COMUNE DI PISA
Direzione Urbanistica-Edilizia Privata
Servizi Amministrativi Mobilità

RELAZIONE TECNICA

- RETTIFICA ERRORI MATERIALI AI SENSI DELL'ART. 21 DELLA L.R. 65/2014

Luglio 2020

5. Litorale - Immobile sito in Marina di Pisa, via Maiorca 80 – In accoglimento della richiesta

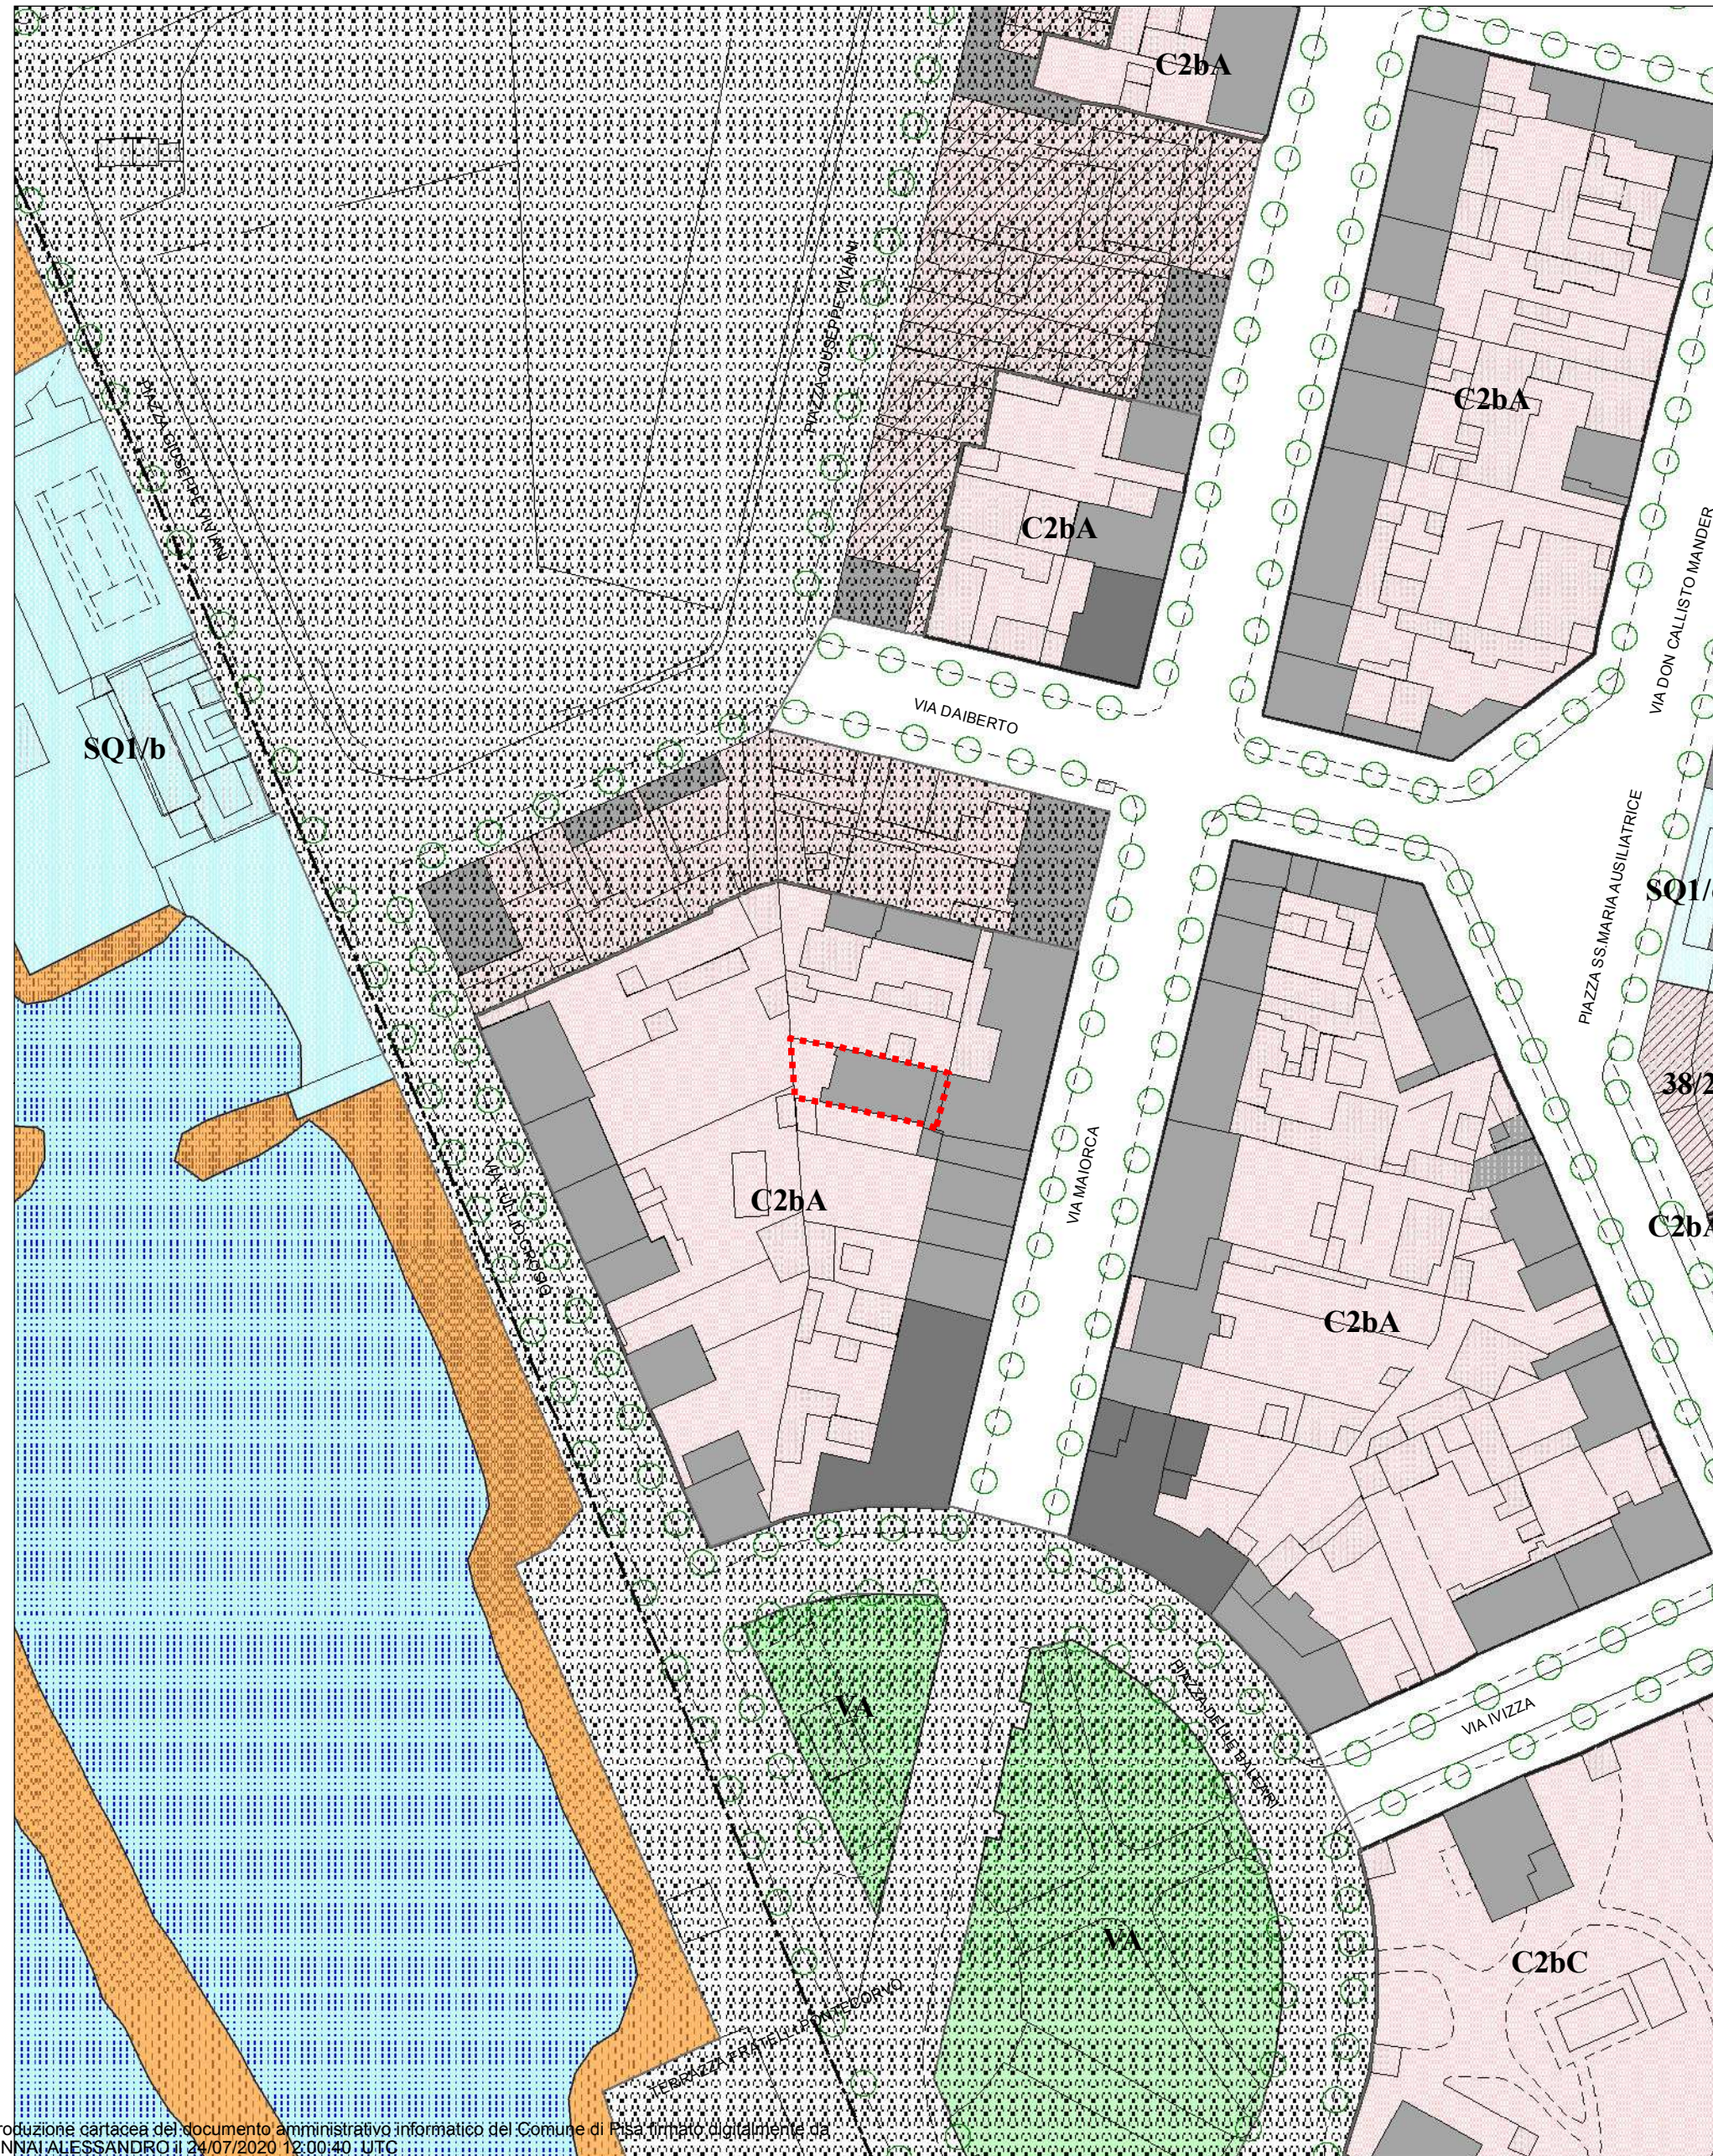
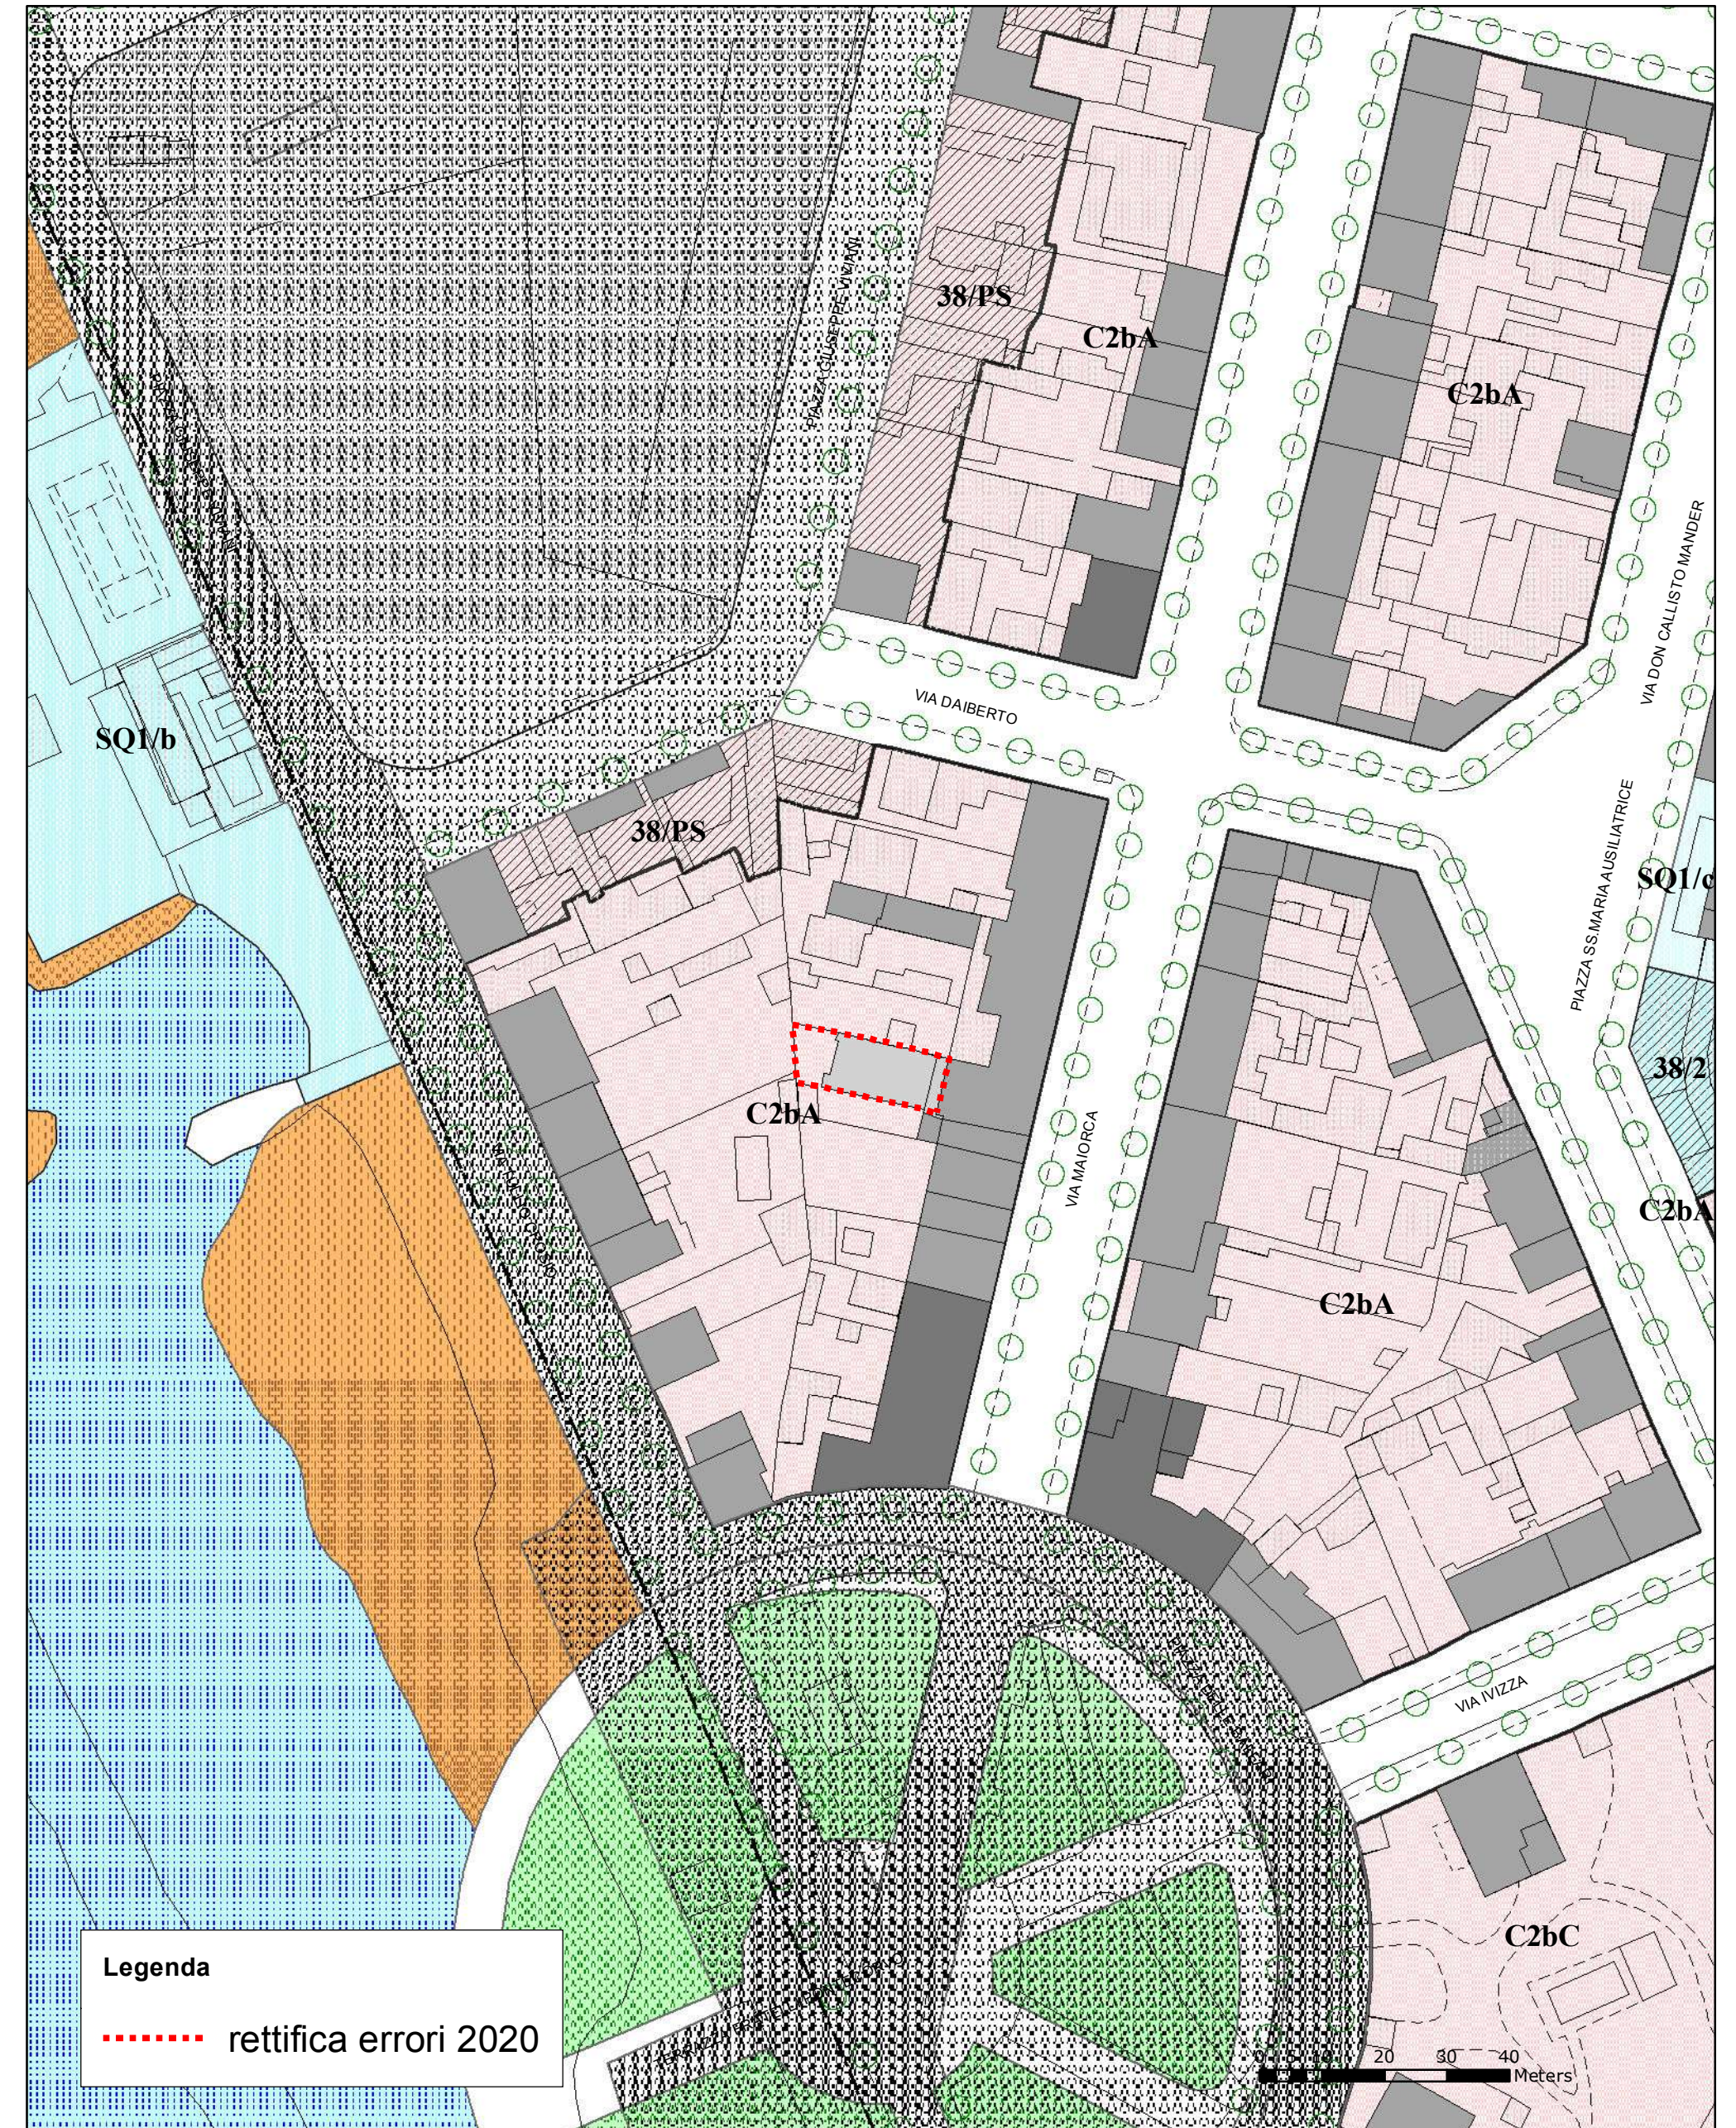
Si prevede la modifica della classificazione su porzione dell'immobile (sul retro dell'immobile correttamente identificato come novecentesco) da edificio novecentesco ad edificio di interesse morfologico;
